原因分析验证报告

| 顺序号 | ECR0011585 |

| 总成名称 | 阻尼调节手柄总成 | 总成件号 | SHT0012191/ SHT0012958/ SHT0014645 | 审核/日期 | 李嘉庆 25.6.10 |

| 零部件名称 | 阻尼调节底座 | 零部件件号 | SHT0012189 | 批准/日期 | 李嘉庆 6.10 |

问题现状

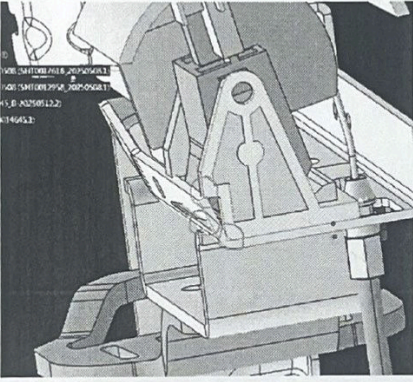
整椅底座2.2宽边框取消，全部切换为2.1窄边框。10档阻尼手柄与窄边框干涉，有新项目需要8档需求。

窄边框与此阻尼底座不匹配。

现状态底座无法安装
